Referència: 1440/0/6

Denominació: Cubilet 50 ml REFILL

ULTIMA PROVA DEL CUBILET -

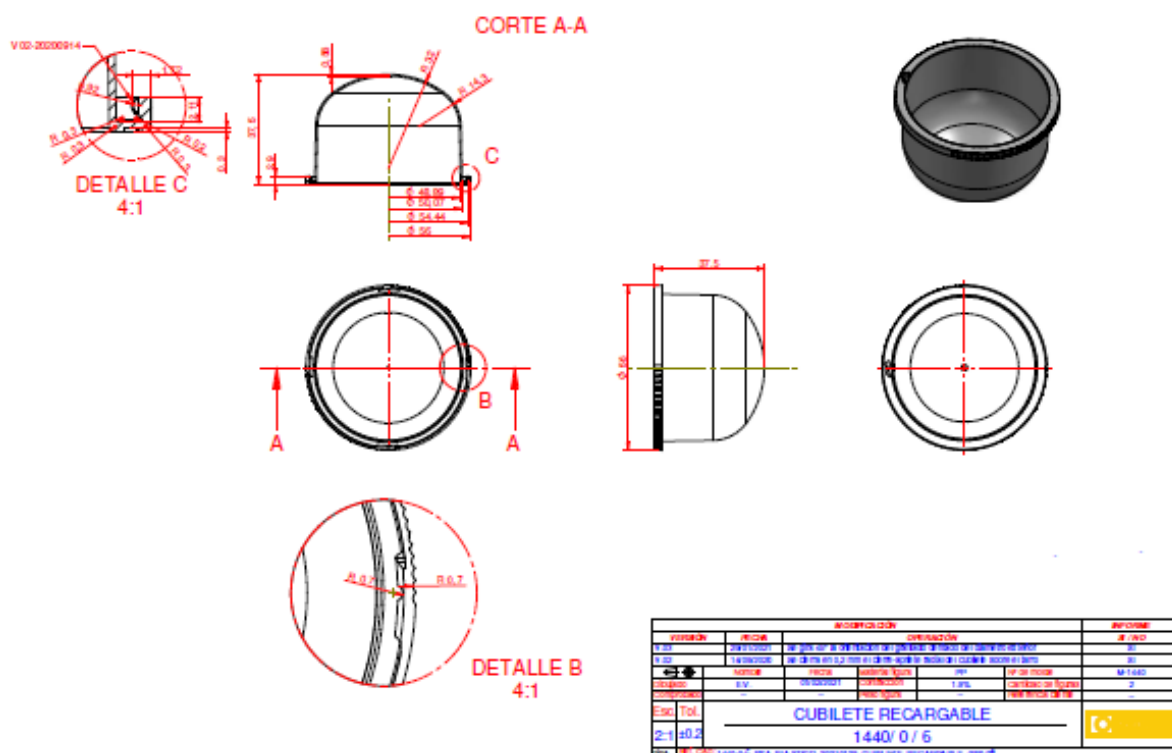
Se han girado los noyos 45° con lo cual cambia la orientacion del grafilado dentado en diametro exterior, ahora las muescas de clipado cambian de posicion los 45°, se enviara plano actualizado a Dpto.Calidad

MODIFICACIÓ: S'han girant les "muecas" de roscat 45°

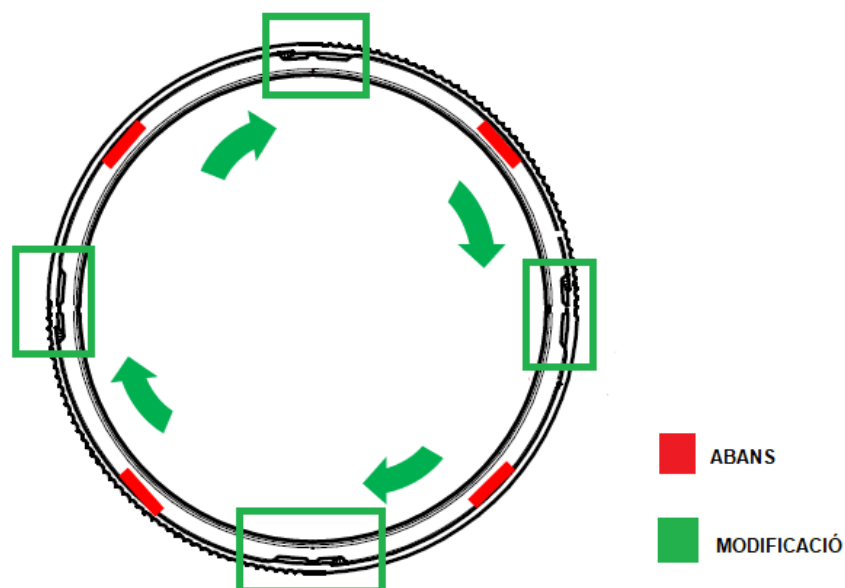
- Els cubilets segueixen tocant al cul.
- Potser ara es rosca una mica millor, però segueixen quedant aixecats

Dimensionalment: Segons plànol, el diàmetre de l'anclatge es una mica més gran, la resta ok.

Funcional: Els cubilets segueixen tocant i quedant aixecats.

Falta fer proves/ mostres del nou motlle del tarro ref.2021 i comprovar com va el cubilet amb els tarros nous.
